改善箇所説明図

リコール対象車の主要諸元

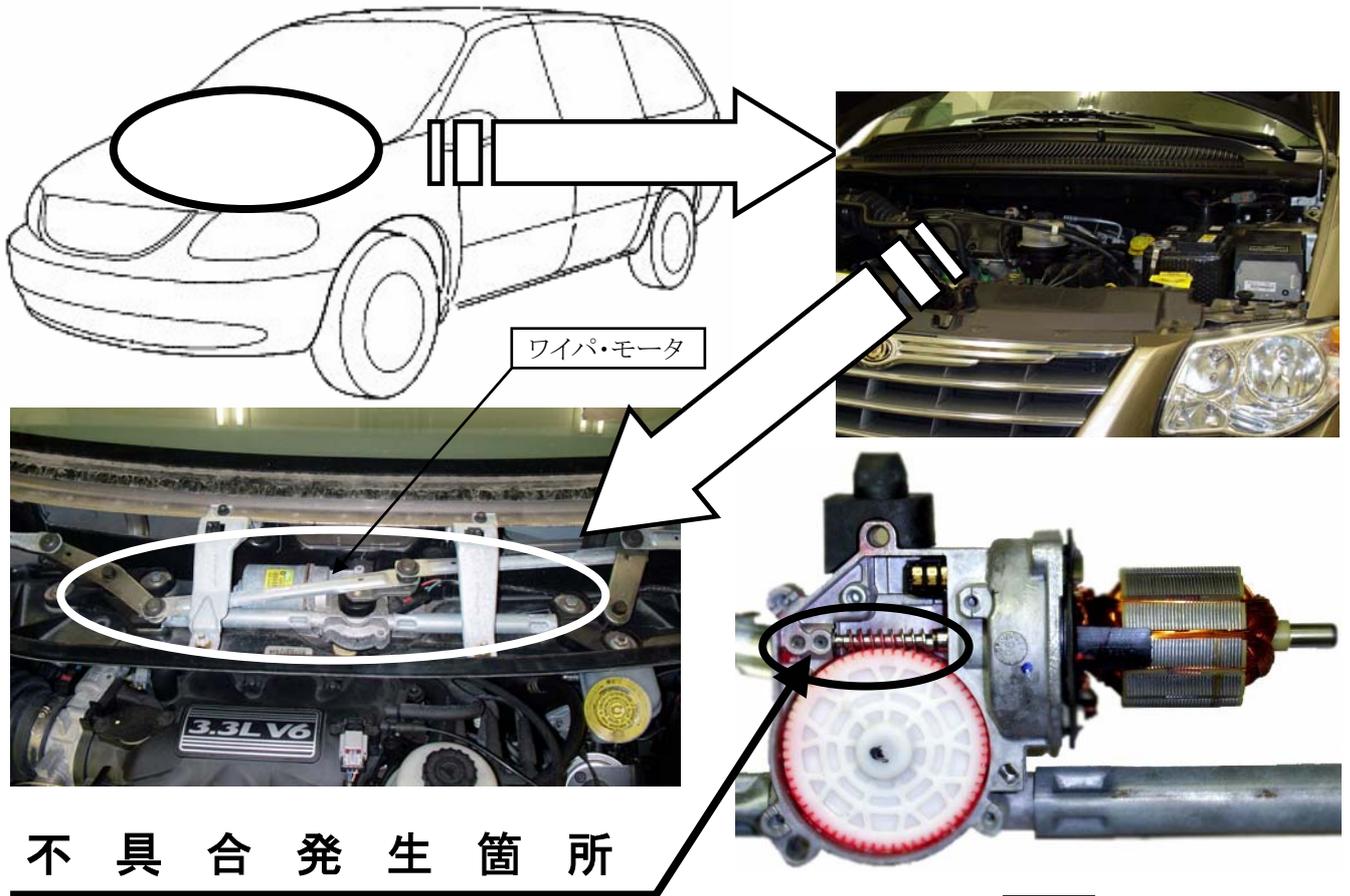
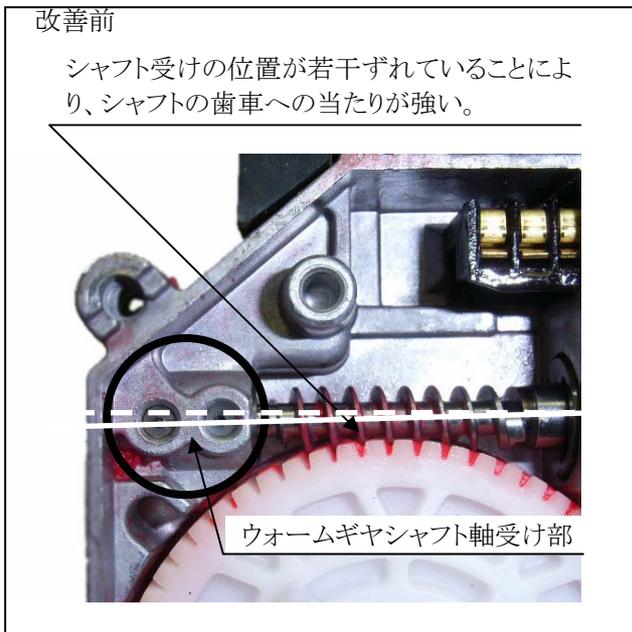
不具合発生箇所

ワイパを作動させるウォームギヤシャフトの軸受部の加工が不適切なため、軸受け部とモータのセンターベアリングがずれ、ウォームギヤが傾いて取り付けられているものがある。そのため、そのままの状態で使用を続けると、シャフトに過大な負荷が発生し、最悪の場合、当該シャフトが破損し、ワイパが作動しなくなるおそれがある。

全車両、ワイパ・モータを点検し、対象となるワイパ・モータは対策品と交換する。

識別 : 右ワイパ・アーム取り付けナット部に黄色ペイントを塗布する。
